INFORME DE VISITA DE CONTROL
N° 029-2023-OCI/0337-SVC

VISITA DE CONTROL
MUNICIPALIDAD PROVINCIAL DE HUARAZ
HUARAZ - HUARAZ - ANCASH

**OBRA: “MEJORAMIENTO DEL JR. LADISLAO MEZA
LANDAVERI, TRAMO JR. ENRIQUE PALACIOS-AV
CONFRATERNIDAD INTERNACIONAL ESTE, DISTRITO DE
HUARAZ, PROVINCIA DE HUARAZ – DEPARTAMENTO DE
ÁNCASH”**

**PANEL FOTOGRAFICO N.º 3
PRESENCIA DE CANGREJERAS EN VEREDAS**

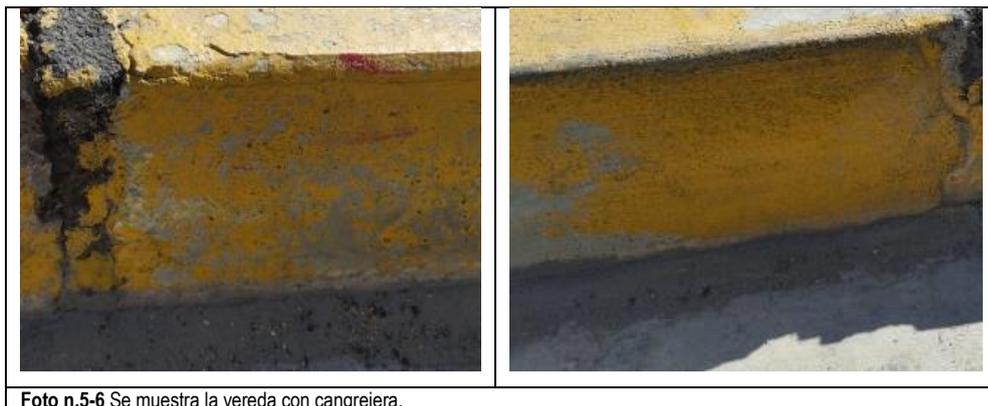
- En la progresiva 0+340m, se evidencia cangrejeras en la vereda tal como se muestra en el panel fotográfico n.º 3, es así que se ejecutó la partida **"7 Veredas; 7.3.2 Concreto simple $f'c=175kg/cm^2$ "**, sin considerar lo señalado en las especificaciones técnicas del expediente técnico que señala; "(..) Chuseado: Para el Chuseado se utilizará un Vibrador de concreto, mediante el cual se agitará el concreto a fin de eliminar las cangrejeras", situación que tampoco fue observada por el comité de recepción.

Foto n.5-6 Se muestra la vereda con cangrejera.

**PANEL FOTOGRAFICO N.º 4
AUSENCIA DE BRUÑAS Y JUNTAS DE DILATACIÓN.**

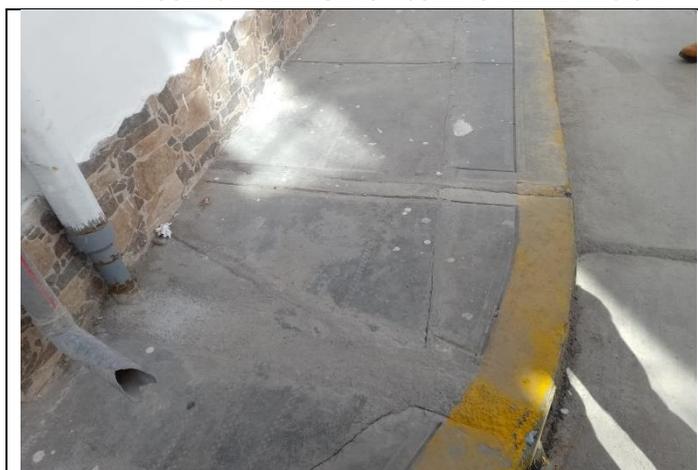
- En la progresiva 0+340m, se evidencia conexiones de evacuación pluvial, por lo cual, las veredas carecen de bruñas, juntas de dilatación, motivo por el cual han inobservado lo detallado en las especificaciones técnicas del expediente técnico que señala en la partida: **"7.4 Varios 7.4.1 Bruñas en veredas: Comprende los trabajos de acabado en las veredas, mediante la conformación de bruñas de 1 cm de espesor"**, tal como se detalla en el siguiente panel fotográfico:

Foto n.º 7 Se muestra la vereda con tuberías encima y la ausencia de bruñas.

**IMAGEN N.º 1
PLANO DE LAS VEREDAS ALINEADAS**

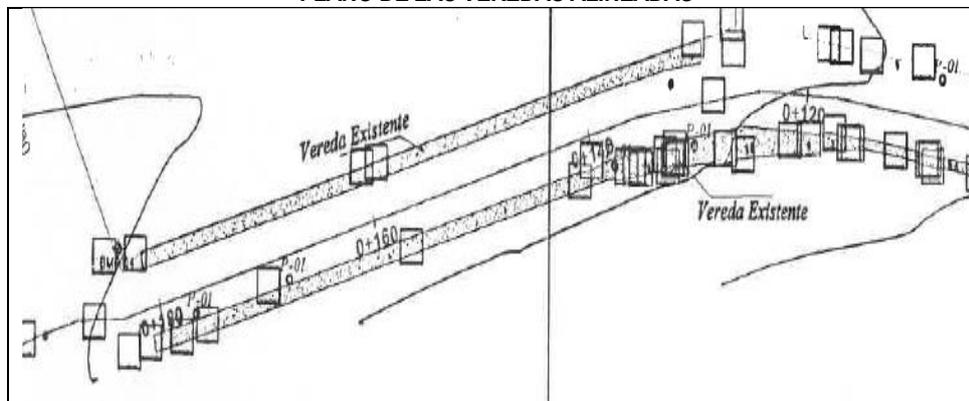
- Se observó, en la progresiva 0+160 la vereda muestra una mala alineación entre ellas (foto n.º 8) y en la progresiva 0+240 la vereda muestra mala verticalidad (foto n.º 9), la que no

En el plano T-01 Topografía – planta general del expediente técnico se evidencia uniformidad en la alineación de la vereda, tal como se muestra en la siguiente imagen:

Imagen n.º 1, Veredas alineadas entre la progresivas 0+120- a la 0+200.

**PANEL FOTOGRAFICO N° 7
CONSTRUCCIÓN DE REDUCTORES DE VELOCIDAD**

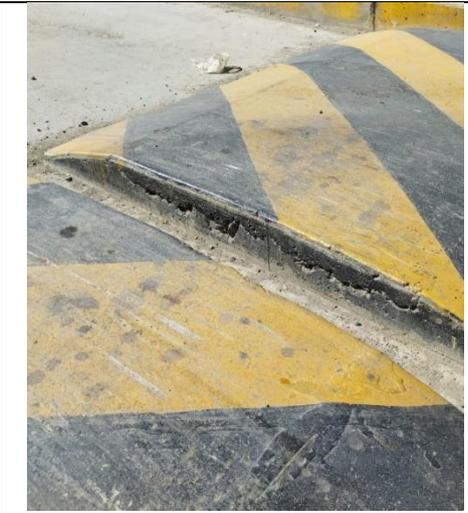
Durante el recorrido en la visita de inspección, se verificó que la construcción de Reductores de Velocidad (gibas), están construidos con un alto mayor a los 10cm, tal como se muestra en las siguientes imágenes.

En el primer reductor de velocidad, se verificó la altura mayor a los 10cm.	En el primer tramo se procedió con las medidas del reductor de velocidad, evidenciando un ancho de 1.55 y largo de 2.87m.	En el segundo tramo del reductor de velocidad, se verificó que, la altura es de 13 cm.

Figura N° 02- Resalto de Sección Trapezoidal

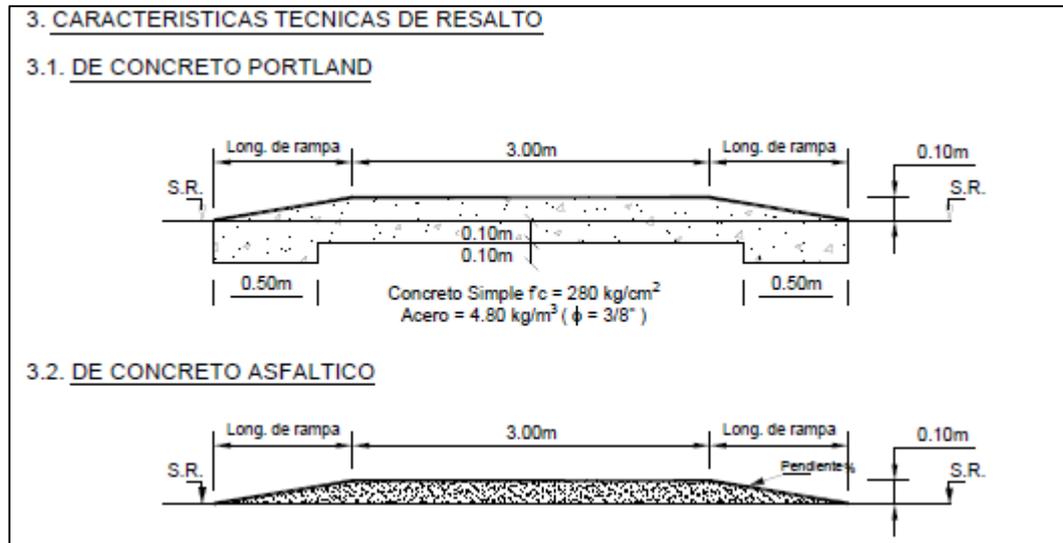
La máxima elevación recomendada para los tipos de resalto de sección circular y trapezoidal es de 10cm y mínimo de 7cm. Las elevaciones mayores a 10cm ocasionarían daños a los vehículos.
